Beskrivelse - endring av detaljregulering for E105, parsell 1B

1. Innledning

1.2 Forslag til løsning

Figur 1 - Alternativ med fylling utformet som øy - flo sjø (høyeste astronomiske tidevann)

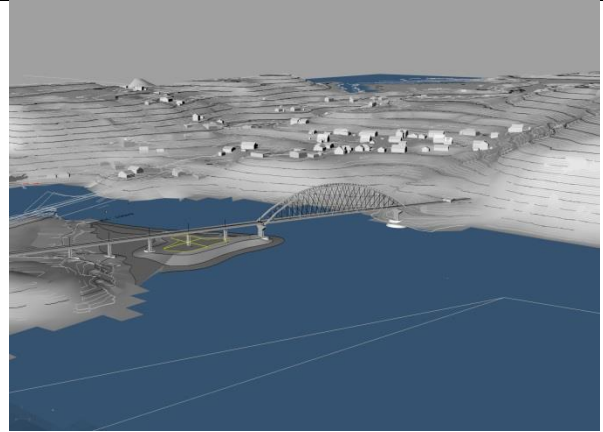
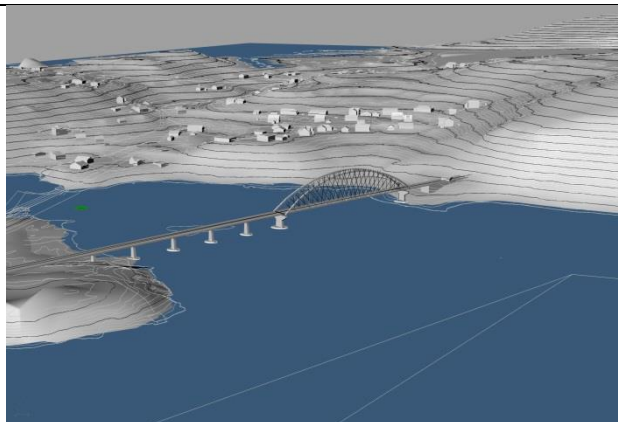
Statens vegvesen mener at en fylling utformet som en øy vil gi det mest fordelaktige resultatet når man vurderer kompleksitet, økonomi og visuelt uttrykk. Forslaget til endring av detaljreguleringen utformes i henhold til dette valget. Utformingen vil også være i tråd med plan- og bygningslovens § 1-1 om estetisk utforming av omgivelsene.

Nedenfor vises en 3D-visualisering av bruløsning med store fundamenter i forhold til en løsning med fylling. Illustrasjonene viser hvordan løsningene framstår ved flo og fjære.

Figur 3 - Alternativ koniske fundament - flo sjø (høyeste astronomiske tidevann)

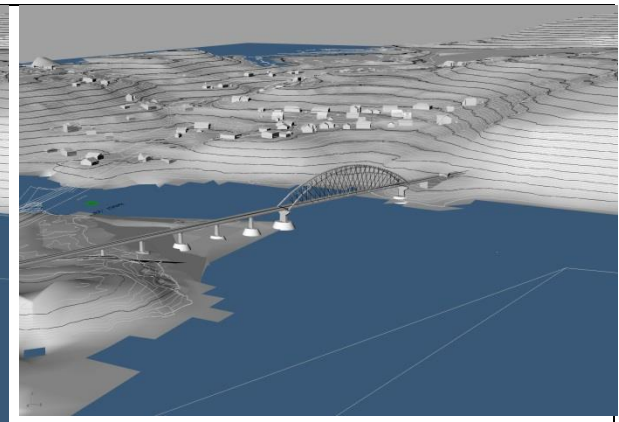
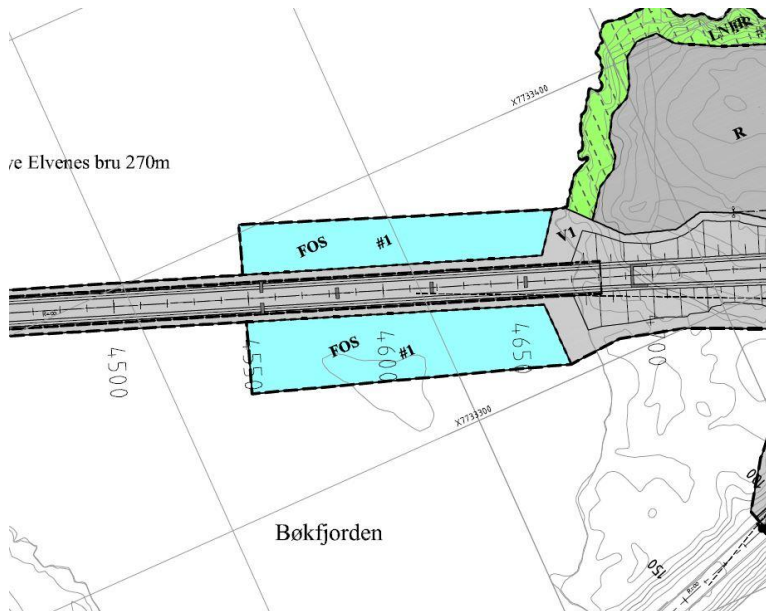
Alternativet med forsterkede søyleføtter (koniske fundamenter) vil prege oppfattelsen av brukonstruksjonen ved fjære sjø, og løsningen frarådes ut fra estetiske vurderinger.

Figur 5 - Utsnitt av opprinnelig detaljregulering - Friluftsområde i sjø (FOS)

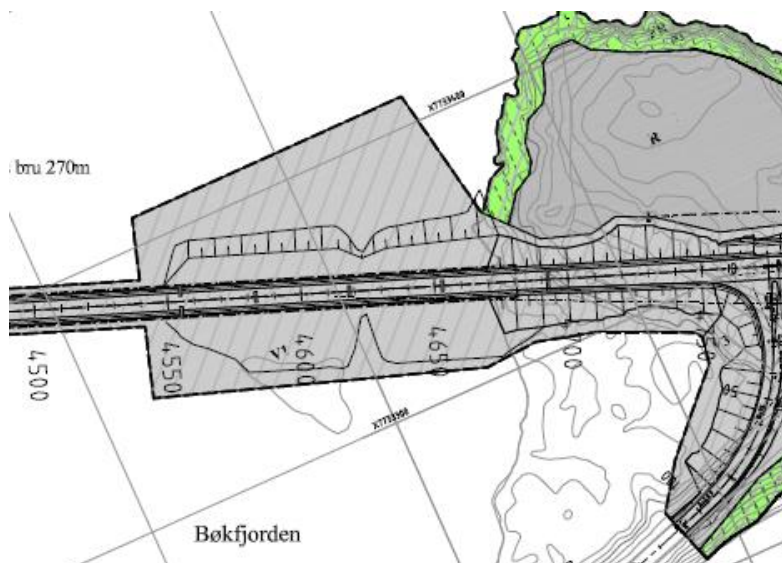
Gjeldende detaljregulering gir ikke hjemmel for å etablere fylling på området. Vedtatt arealformål for området er FOS (friluftsområde i sjø), se fig. 5.

Det er behov for å erstatte arealformålet FOS med vegareal. Dette kan bare gjøres ved å endre reguleringsplanen. Endring av plan skjer etter samme regler som for ny reguleringsplan. Det betyr også at virkningene av planen må utredes på nytt.

Figur 6 - Utsnitt av ny detaljregulering - Vegareal

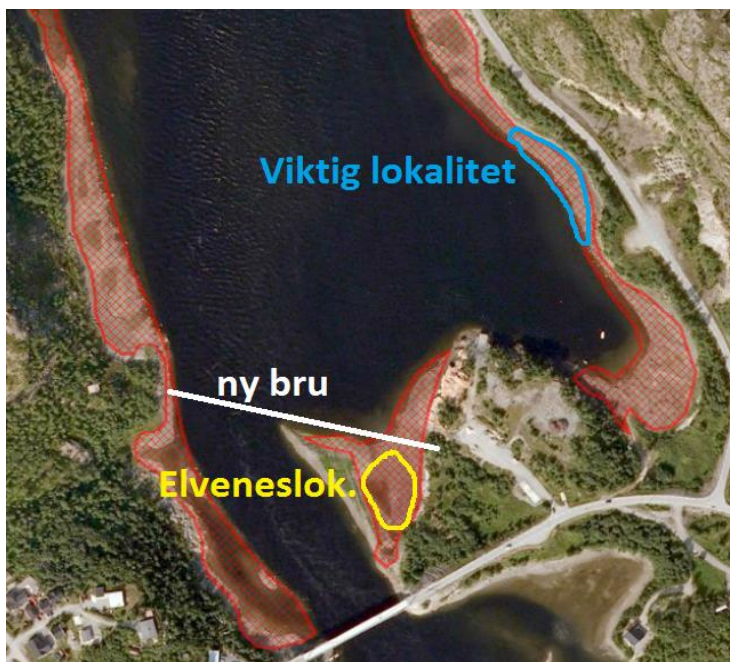
Primært ønsket vi å ikke utvide arealplangrensen. For å få til en best mulig utforming var det nødvendig med en mindre utvidelse. Dette ble varslet i høringsperioden. Vi har ikke fått merknader til denne utvidelsen.
